**Contribution des Comités Régionaux des Pêches Maritimes et
des Elevages Marins de Normandie et des Hauts-de-France à
l'enquête publique pour le projet d'éoliennes en mer entre Dieppe
et Le Tréport**

Le Président du Comité Régional
des Pêches Maritimes et des Elevages
Marins de Normandie

Le Président du Comité Régional
des Pêches Maritimes et des Elevages
Marins des Hauts-de-France

Figure 7 : Circulation générale en Manche (sources : IGN, ESRI, SHOM, OSPAR, 2010) disponible p.30 du cahier d'expertise volet ressource halieutique

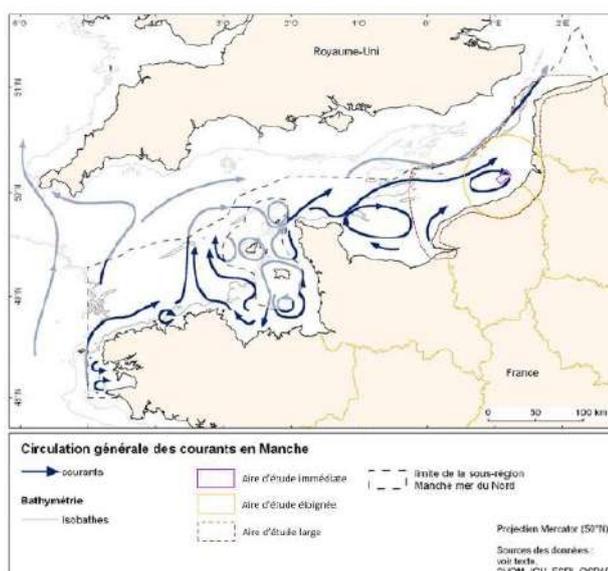
Il est surprenant que dans ce dossier, le fleuve côtier, au sens que lui donne Brylinski & al. (Le fleuve côtier : un phénomène hydrologique important en Manche orientale. Exemple du Pas de Calais, Oceanologica acta Vol. sp. N°11, disponible sur le site archimer de l'Ifremer) ne soit même pas mentionné dans cette partie. Au vu de son importance écologique pour le secteur, l'impact du projet sur cette structure hydrologique aurait du être testé. Par ailleurs, cette structure hydrologique n'apparaît pas dans les modélisations réalisées par le promoteur.

Des gyres à différentes échelles existent sur le secteur (Figure 7). Ces gyres sont connus pour avoir un rôle écologique important, notamment pour les juvéniles de poissons (voir par exemple la thèse de X. Harlay sur le flet notamment). Comme pour le fleuve côtier, ces gyres ne sont pas mentionnées, l'impact du projet sur ces structures n'est pas testé et elles n'apparaissent pas dans la modélisation. Il est intéressant de noter que, sur la carte ci-dessous, présentée par le promoteur, l'une de ces gyres « débouche » au niveau de la zone de projet.

La modélisation est principalement en deux dimensions. Certains éléments liés à de la 3D ont été intégrés, mais dans un second temps, et de façon trop simplifiée. Par exemple, la profondeur a été considérée comme homogène à 19,5m CM (partie 2.2 p.9 du cahier d'expertise), un niveau d'eau moyen a été fixé à 4,94m CM (p.12 du cahier d'expertise) et un courant de fond permanent de 1m/s a été fixé (p.15 du cahier d'expertise). Le modèle hydrologique et sédimentaire est très simplifié, pour ne pas dire simpliste, au niveau de sa troisième dimension. Il n'est pas adapté pour décrire un milieu de dunes hydrauliques, dont les hauteurs d'eau varient en fonction des marées et dont les vitesses de surface et de fond différent. Par ailleurs, nous l'avons déjà évoqué, des structures hydrologiques d'importance, comme le fleuve côtier ou les gyres à différentes échelles ne sont pas prises en compte. De plus, aucun résultat en 3D, à une large échelle, n'est présenté.

Figure 9 : Faciès sédimentaires de l'aire d'étude immédiate (p.34 du Document 3-3-3-6-cahier-des-expertises-02-volet-habitats-et-biocenose-benthiques)

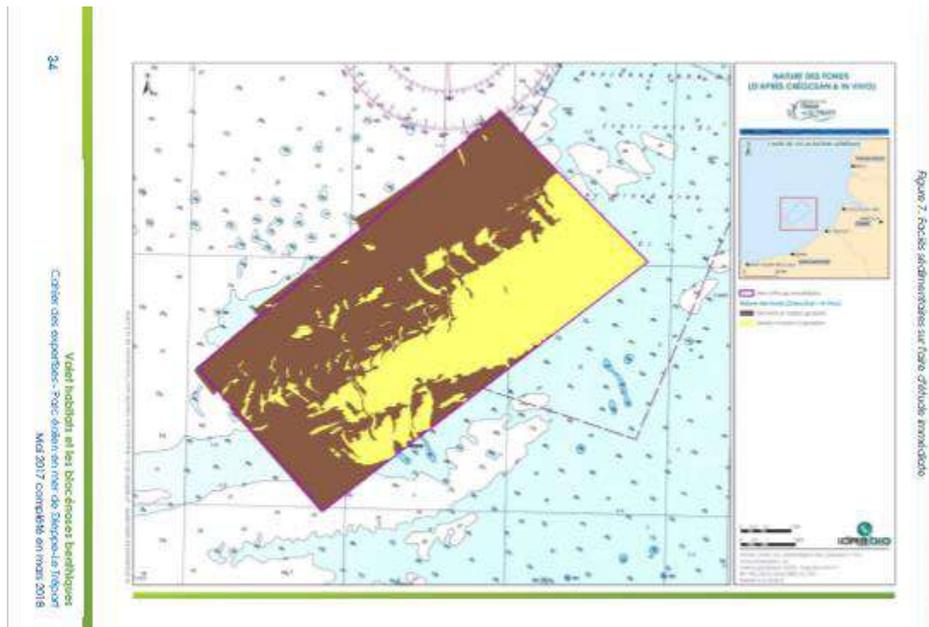
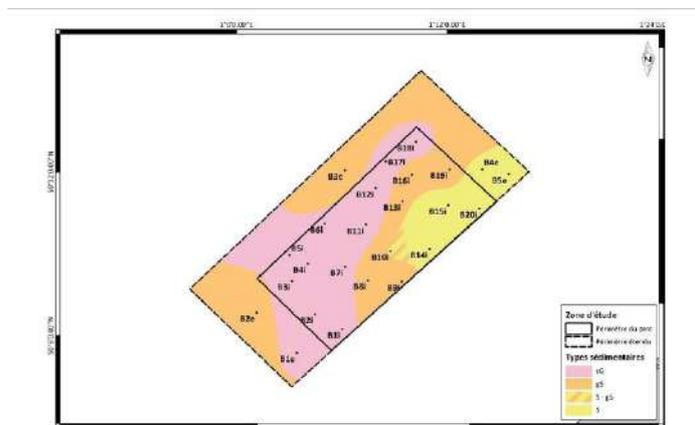
La couverture sédimentaire établie par le promoteur est présentée dans la Figure 9. Les graviers et sables grossiers (en marron) dominent la partie ouest et nord de la zone et les sables moyens à grossiers dominent la partie est. L'ensemble est très découpé.

En considérant les travaux de thèse de doctorat de Mr Pezy, l'image est sensiblement différente (Figure 10) : la partie ouest est composée de graviers ensablés, la partie est de sables moyens et entre les deux se trouve une zone de sables graveleux et de mosaïque de ces sables graveleux et de sables moyens. Les types sédimentaires sont plus nombreux, mais les fonds paraissent plus homogènes.

Figure 11 : Plan d'échantillonnage mené sur l'aire d'étude, page 53 du Document 3-3-3-6-cahier-des-expertises-02-volet-habitats-et-biocenose-benthiques

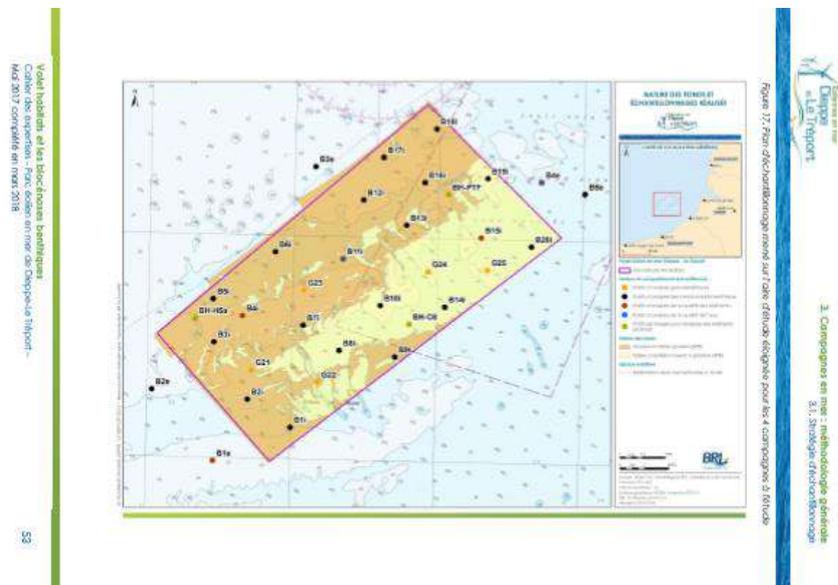
Les stations témoins définies dans le protocole d'échantillonnage du benthos (p.52 et p.53 du cahier-des-expertises-02-volet-habitats-et-biocenose-benthiques) seront impactées lors des travaux, notamment par le panache turbide, le bruit, ou les modifications hydrologiques.

A titre d'exemple, la Figure 11 présente la carte des stations d'échantillonnage du benthos. Les stations hors du périmètre du projet éolien sont considérées comme des stations témoins. La Figure 12 présente un exemple de carte du panache turbide, issu du dossier 3-3-3-6-cahier-des-expertises-01-hydrodynamique-et-hydrosédimentaire, p.79). Les stations témoins de benthos sont bien impactées par le panache turbide. Le même type de raisonnement peut être mené avec les cartes de bruit sous-marin ou les cartes de modifications hydrologiques présumées.

Figure 12 : concentration maximale en MES au cours de la simulation pour l'éolienne 2 – volume initial du cutting 1000m³ - issu du dossier 3-3-3-6-cahier-des-expertises-01-hydrodynamique-et-hydrosédimentaire, p.79

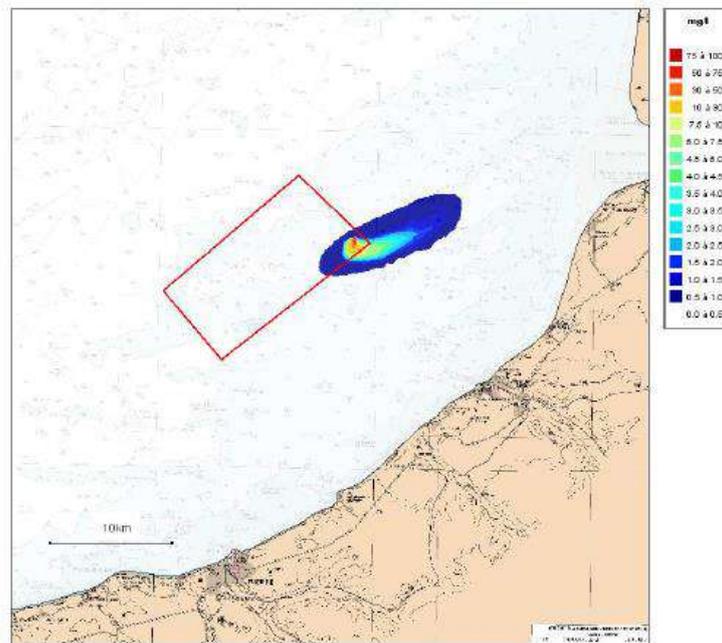
Les stations témoins identifiées se situent dans l'aire d'étude éloignée du projet et seront donc impactées en partie par le bruit et le panache sédimentaire (Figure 12). **Les impacts du projet seront donc sous-estimés par rapport à un état initial faussé.**

Figure 13 : Modélisation cartographique de l'habitat du 2ème stade larvaire de la Sole commune (Source : CRPMEM d'après données CHARM consortium). « L'aire d'étude immédiate » est présentée en hachuré noir.

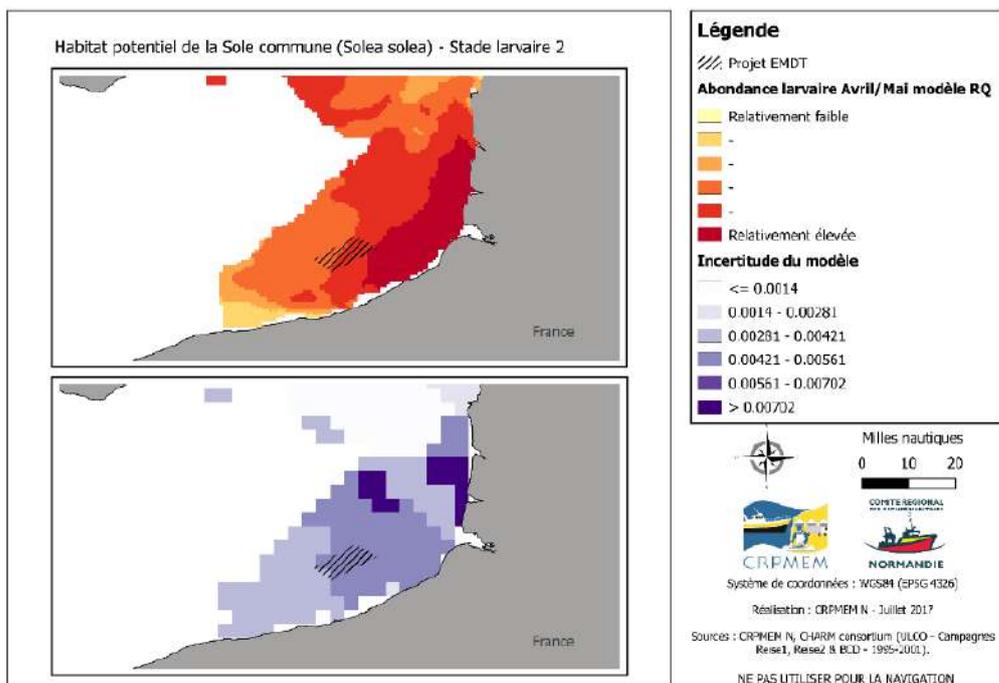
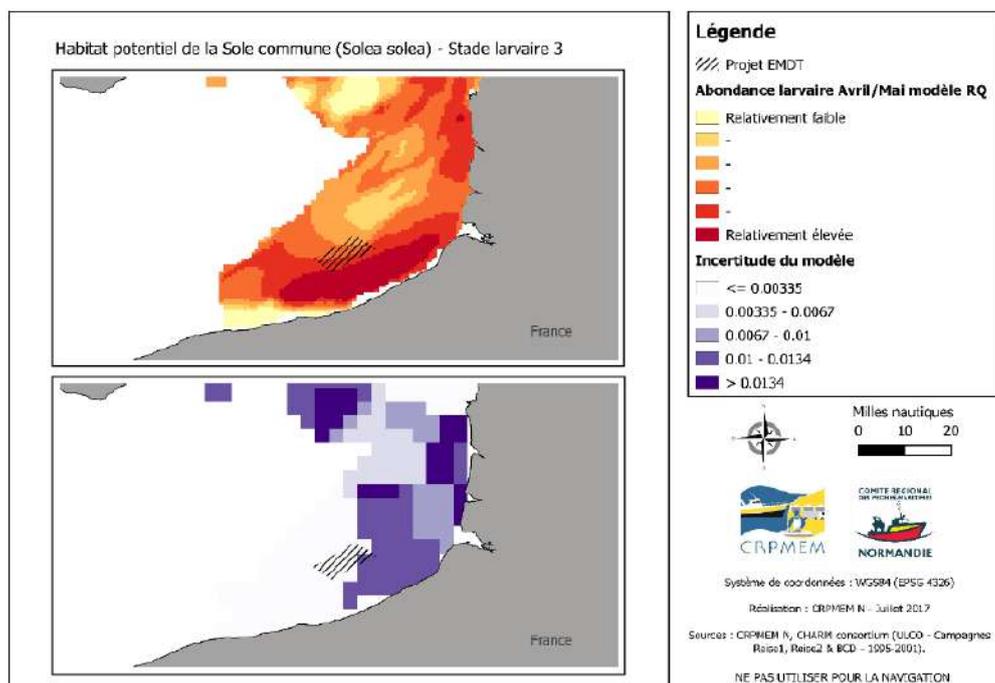
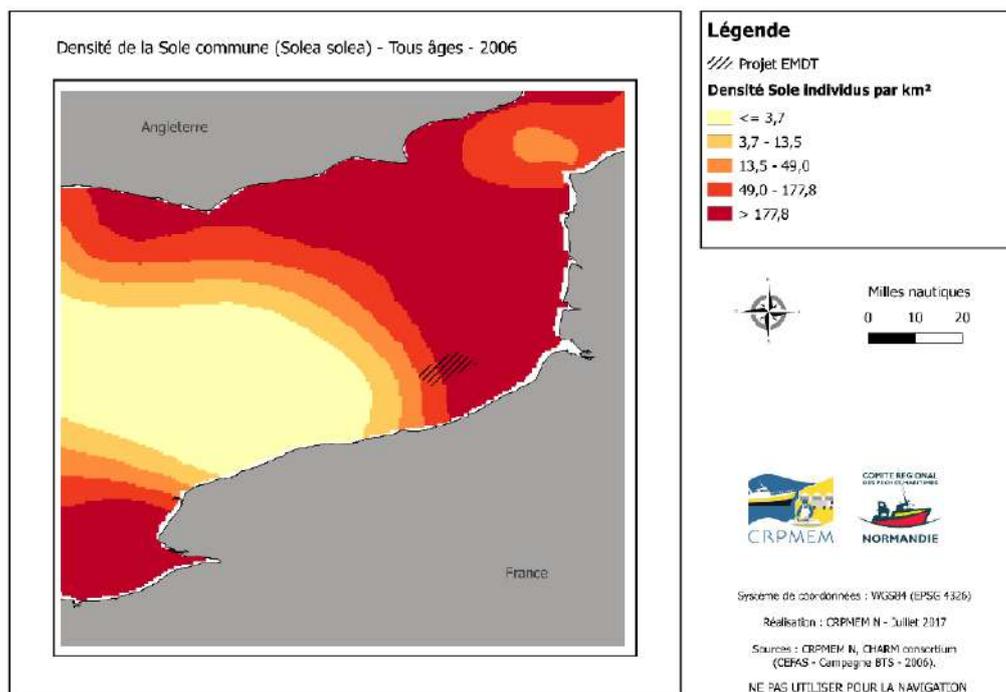
Par ailleurs, il conviendrait d'expliquer le choix des espèces mises en avant et des moments du cycle de vie. En effet, les stades larvaires et adultes de plus d'un an n'apparaissent pas dans les cartes de la partie 3.4.

Figure 16 : Modélisation cartographique de l'habitat des juvéniles de Rouget barbet (Source : CRPMEM d'après données CHARM consortium)

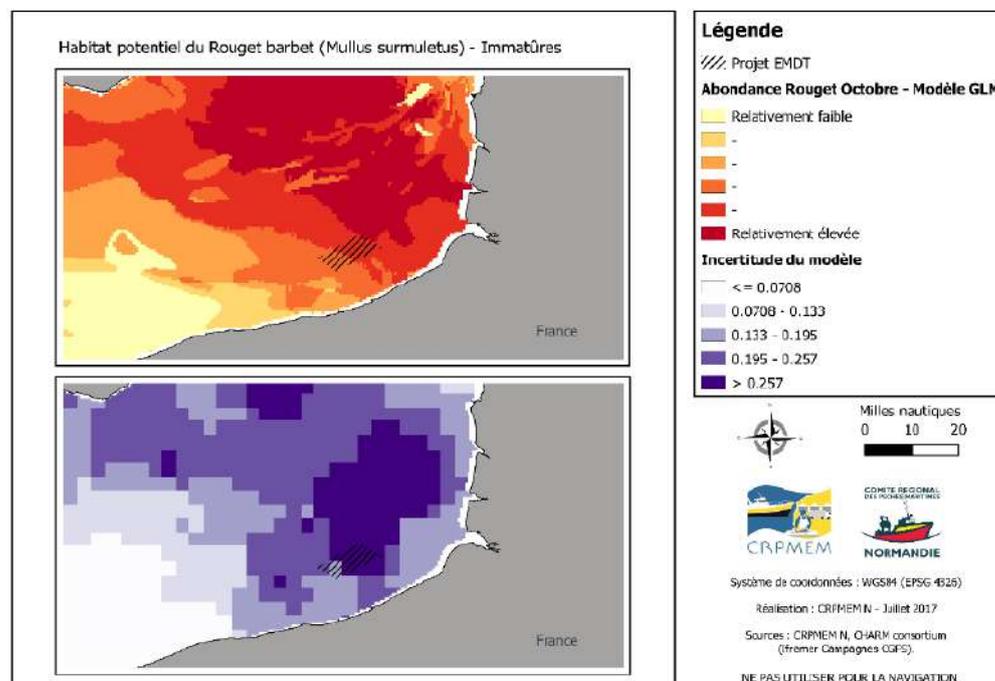
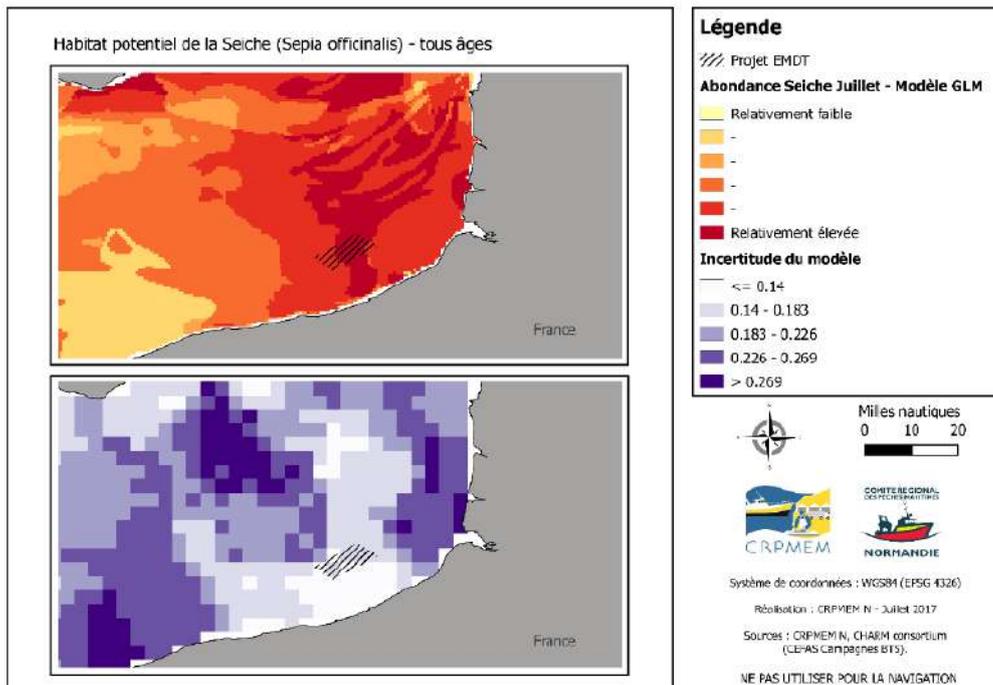
Le cahier d'expertise sur la ressource halieutique ne met pas non plus en avant les cartes de répartition des abondances des espèces telles que la seiche ou le rouget (elles figurent timidement dans la partie approche monospécifique, partie 4.2.6). Or ce secteur est une zone de concentration pour ces espèces (juvéniles pour le rouget barbet, tous âges pour la seiche), toutes deux prisées des professionnels (Figure 16 ; Figure 17).
